# サービスキャンペーン通知書

令和3年10月28日

通知者の氏名 フォルクスワーゲン グループ ジャパン株式会社  
又は名称 代表取締役社長 マティアス シェーパース  
住 所 愛知県豊橋市明海町5番地の10

## 改善箇所説明図

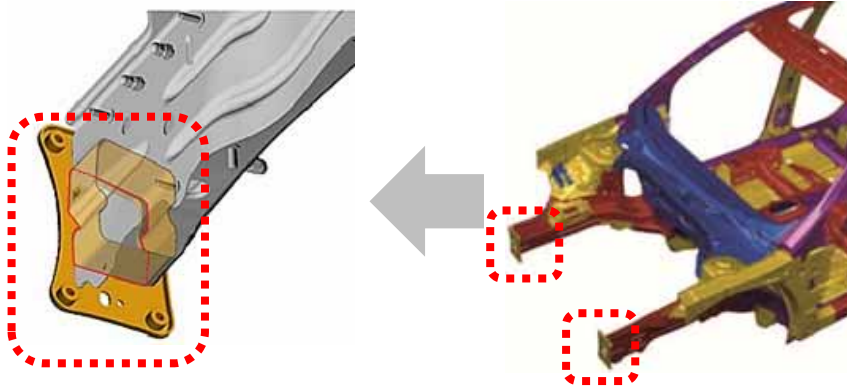
フロントサイドメンバーにおいて、溶接設備の管理が不適切なため、カバープレートの構成部品に溶接が不十分なものがある。そのため、走行時や段差によって溶接箇所へ亀裂が生じ異音が発生し、最悪の場合、使用過程やけん引する際に溶接箇所が破断するおそれがある。

全車両、フロントサイドメンバーとカバープレートの溶接箇所を点検し、溶接不良が確認された場合、カバープレートを良品に交換する。
